Objet : Avis d'Avello et du Fietzersbond concernant l'enquête publique relative à la rue Richard Vandeveld (15/PFD/1991627)

Bruxelles, le 7 novembre 2025

Avello et le Fietzersbond ont pris connaissance du projet de rénovation de la rue Richard Vandeveld, dans le cadre du contrat d'école Champagnat.

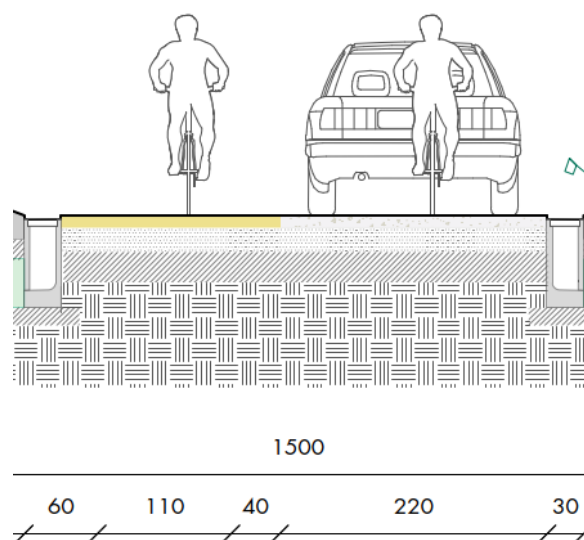
- Un revêtement de la rue cyclable en ocre. Bien qu'ici, la PCM dans le sens inverse à la circulation automobile est déjà en ocre, ce qui rendrait la situation potentiellement confuse.
- **En plus de la signalisation verticale, rajouter au sol une reproduction du signal F111 (zone cyclable) d'une dimension minimale de 120x180 cm.**
- L'utilisation de plateau en entrée et en section. Ce qui est le cas dans les plans, et que nous saluons.

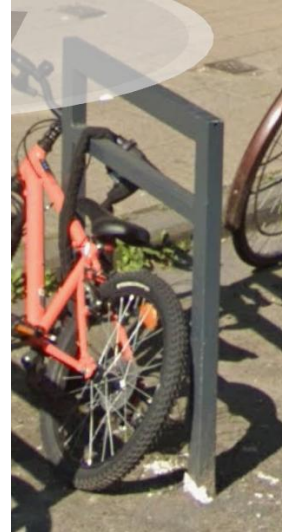
1. Les plans de coupe BB semble indiquer une largeur 1,1 m. Nous tenons à souligner que ceci est la largeur absolument minimum, mais qu'en Région de Bruxelles-Capitale, **la largeur standard d'une PCM est de 1,3 m.**
2. La zone tampon, entre les voitures garées et la PCM est de 60 cm, alors que le [Vademecum n°2](#) indique **une largeur standard pour les zones tampon de 80 cm.**
